**INFORME DEL CONTROL CONCURRENTENTE**  
**N° 013-2021-OCI/0346-SCC**

**“MEJORAMIENTO, REHABILITACIÓN DEL CAMINO  
VECINAL PUNYÁN - MASAC - LOMA - PATAPATA -  
QUILLASH, DISTRITO DE YUNGAY - PROVINCIA DE  
YUNGAY - ANCASH”**

**HITO DE CONTROL N°2:**  
**EJECUCIÓN DE OBRA – CUARTA VALORIZACIÓN**

**IMAGEN N° 1**  
**COMPARACIÓN DE LA INSPECCIÓN A LA OBRA Y EL EXPEDIENTE TÉCNICO**

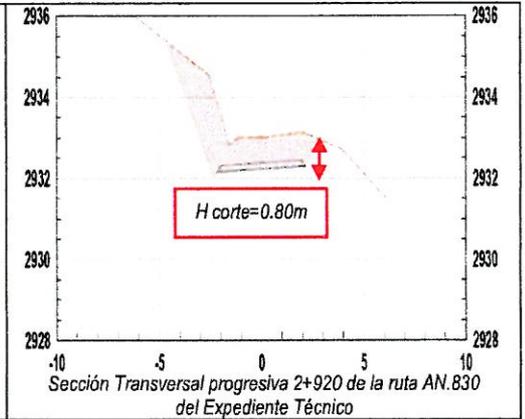
- a) En la progresiva 2+920, en el plano del expediente técnico refieren que el corte de la plataforma tiene una altura de 0,80 m; sin embargo, en campo se observa la existencia de una vivienda con vereda que tiene el mismo nivel de la carretera; por lo tanto, en esta progresiva no existió el corte de la subrasante, debido a que el nivel de la casa se mantiene al mismo nivel de la carretera.

Se aprecia que el nivel de la rasante del camino es la misma que el de la vivienda.

**IMAGEN N° 2**  
**COMPARACIÓN DE LA INSPECCIÓN A LA OBRA Y EL EXPEDIENTE TÉCNICO**

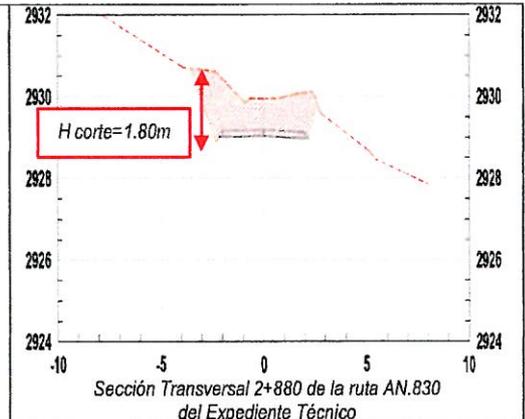
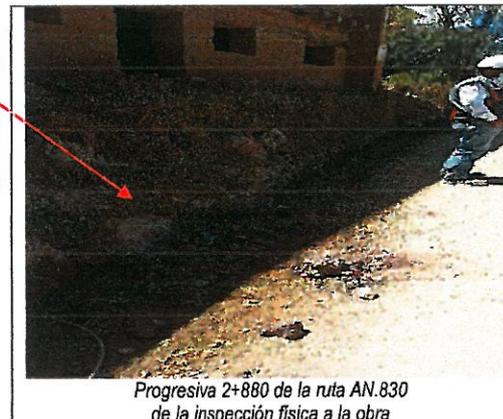
- b) En la progresiva 2+880, en el plano del expediente técnico señala que se realizará un corte de talud 1,80 m; no obstante, en campo se observó que en dicho progresiva se encuentra ubicada una vivienda, además la vegetación existente hace ver que no se ha removido dicho talud, lo cual evidencia que no se ha realizado dicho corte en la plataforma y talud.

Se encontró en el margen izquierdo la existencia de una vivienda, así como vegetación no removida.

**IMAGEN N° 3**  
**COMPARACIÓN DE LA INSPECCIÓN A LA OBRA Y EL EXPEDIENTE TÉCNICO**

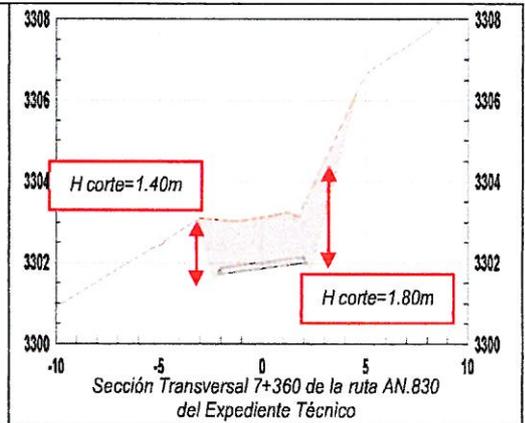
- c) En la progresiva 7+360, en el plano del expediente técnico se indica que se debe de realizar un corte en el talud y plataforma de 1,80 m. y 1,40 m. respectivamente; no obstante, en campo se ha constatado que no existen taludes y se encuentra ubicada una vivienda.

Se constató que en el margen derecho no existe taludes y en lado izquierdo se encontró una vivienda.

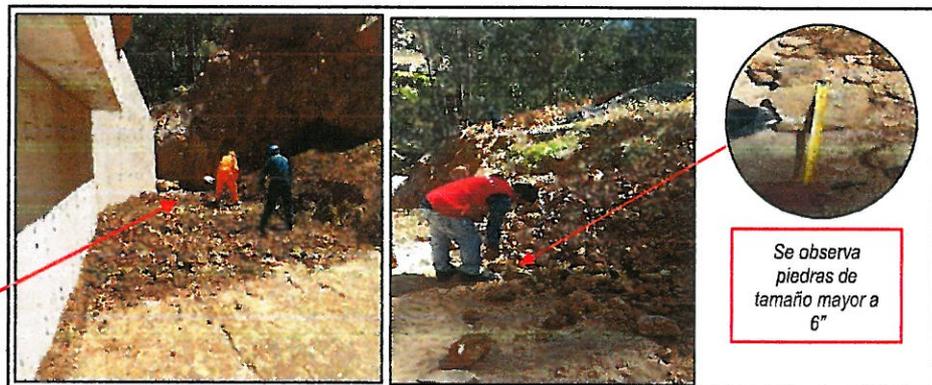
**3. FUNCIONARIOS DE LA ENTIDAD NO CAUTELAN QUE EL RELLENO COMPACTADO CON MATERIAL PROPIO PARA LOS ESTRIBOS DEL PONTÓN, CUMPLA CON LAS ESPECIFICACIONES TÉCNICAS DEL EXPEDIENTE TÉCNICO, LO QUE PODRÍA AFECTAR LA VIDA ÚTIL DE LA LOSA DE APROXIMACIÓN.**

**FOTOGRAFÍA N° 6**  
**AGREGADOS DEPOSITADOS JUNTO AL MATERIAL EXCEDENTE**

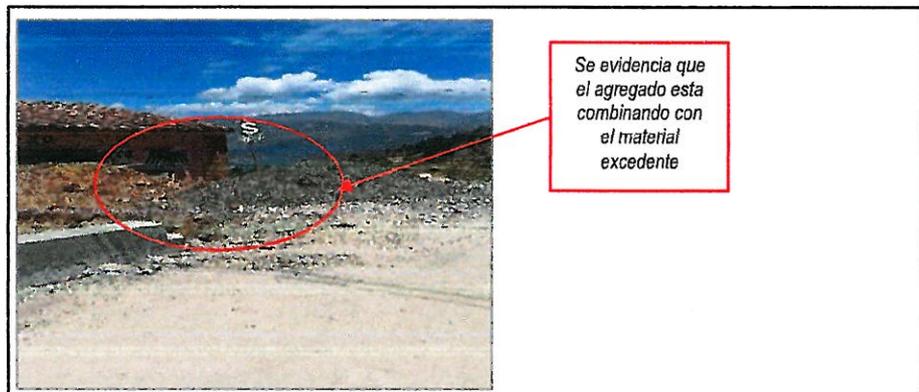
Durante la inspección a la Obra, se verificó que los agregados destinados a la elaboración del concreto de estructuras y otros, se encuentran almacenados sin ningún tipo de protección y puesto junto al material excedente producto de la conformación de la sub rasante, según se muestra en las fotografías siguientes:

Agregado almacenado junto al material excedente
